## Odpowiedzi na pytania Oferentów

Nasz znak : RG -341/10/2009

Dotyczy :Przetargu -Budowa budynku : „Centrum Kulturalno-Oświatowo-Sportowe KOS  
w Łęgu Tarnowskim.

| Tytuł rys       | ŚMIETNIK   |       |              |                            |

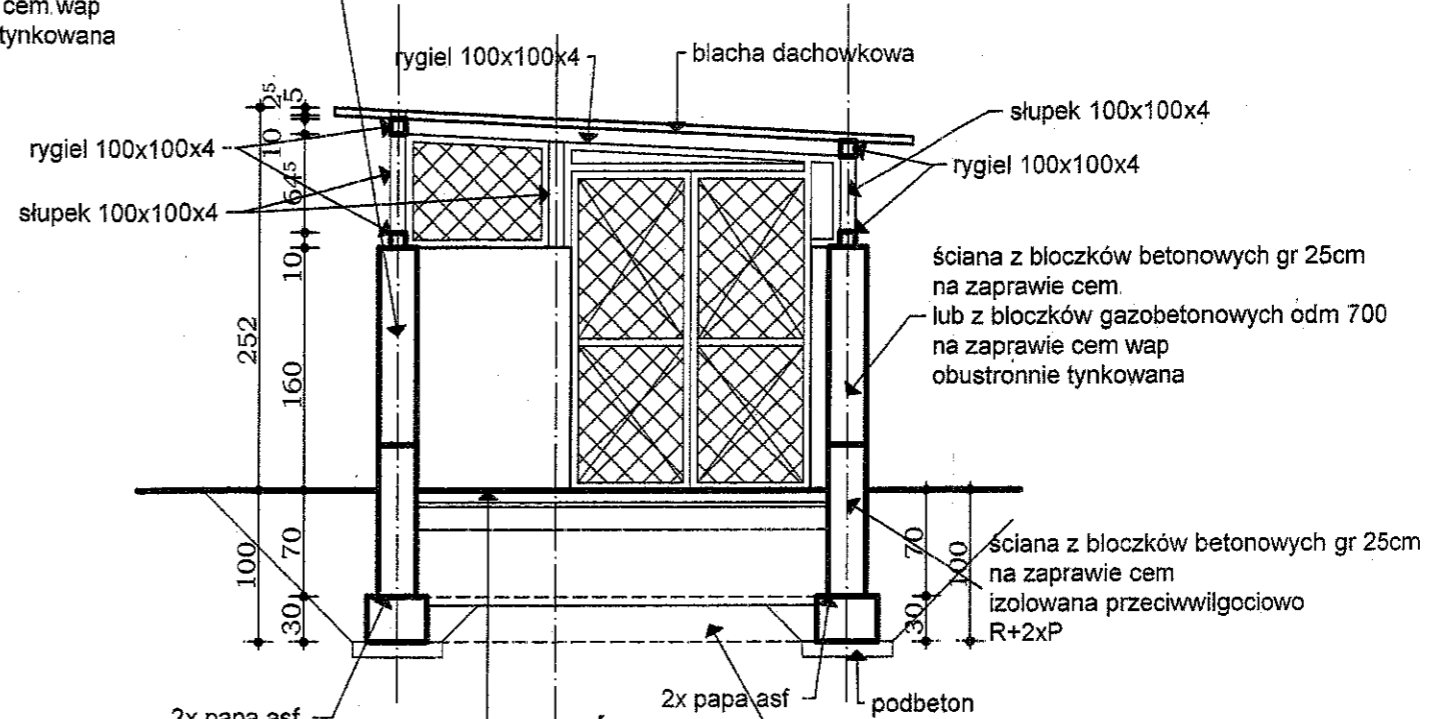
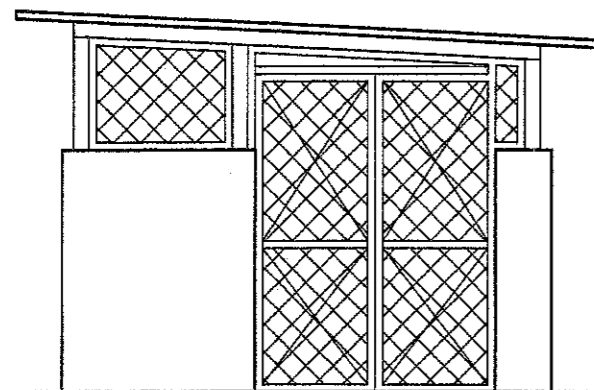
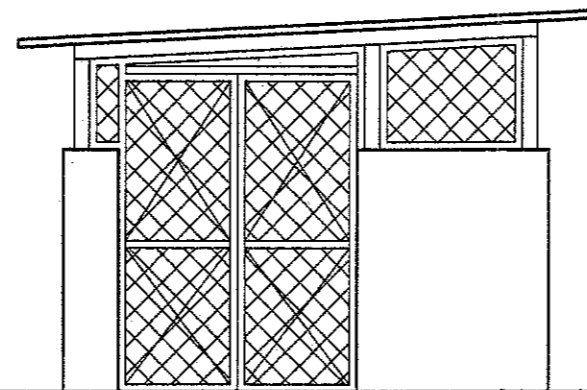
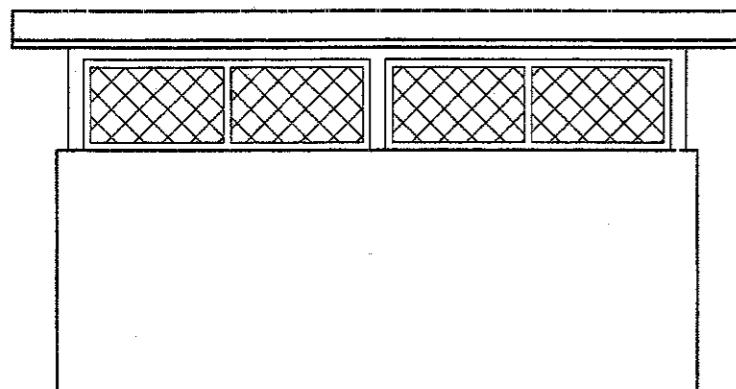
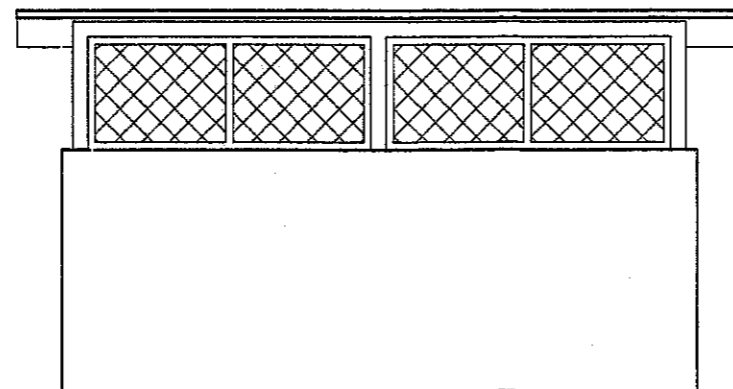
1. Prosi się o uzupełnienie konstrukcji stalowych w pozycji 217 (śmietnik) oraz podanie czego dotyczy pozycja – ścian czy dachu (brak konstrukcji daszku).  
*Wycenę proszę dokonać na podstawie przedmiaru robót.*

2. Poz. 218 jaka wysokość ogrodzenia?  
*Zgodnie z załączonym rysunkiem.*
3. Prosi się o podanie ilości stropu monolitycznego w części „Szatnia dla sportowców” oraz podanie ilości zbrojenia stropu i uzupełnienie pozostałych elementów żelbetowych tej części budynku  
*W segmencie „szatnia dla sportowców” nie występuje strop żelbetowy. Wycenę elementów żelbetowych i zbrojenia proszę wykonać na podstawie przedmiarów robót.*
